質　問　回　答　書　③

工事番号：白総工第８号

工　事　名：白川町新庁舎建設工事

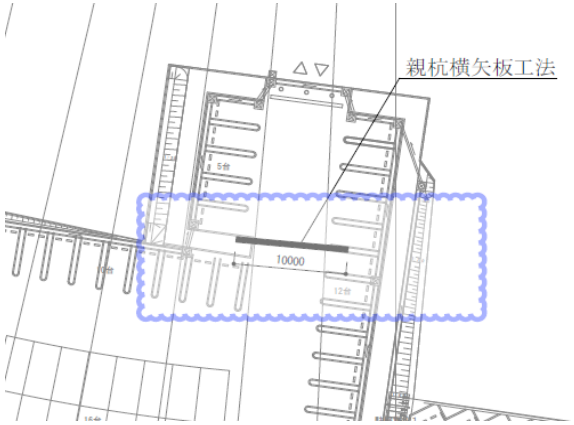
No.	図面番号	質　　問	回　　答
	【外構】		
38	S-401-1	外構（既存井戸周辺）の山留に関連して、参考として10mとありますが、山留についての検討をしたいので下記の項目についてご教示ください。 ・既存井戸改修工事（別途工事）の内容が分かる図面の配布をお願いいたします。 ・既存井戸改修工事（別途工事）の予定工事時期がありましたらご教示下さい。 ・また井戸周辺に関連する浄化槽の施工予定時期もありましたら併せてご教示下さい。

浄化槽周囲は十分な空きスペースがあるため，法付けオープンカット工法で想定しています。1辺山留を見込んでいるのは，近隣に既存の井戸があり，それを保護する意図で想定しています。想定で10ｍは1辺ですが，山留の安定のために10ｍをコの字に配置する方法もあるかと思います。S-401-1は参考図であり，土留めについても指定仮設ではなく任意仮設のため，施工者様で安全を担保できる方法にてご提案頂いて結構です。 掘削深さはH3.52mであり山留めの深さも掘削深さと同様にH3.52mとなります。 施工時期は2025年1月～3月を想定しています。
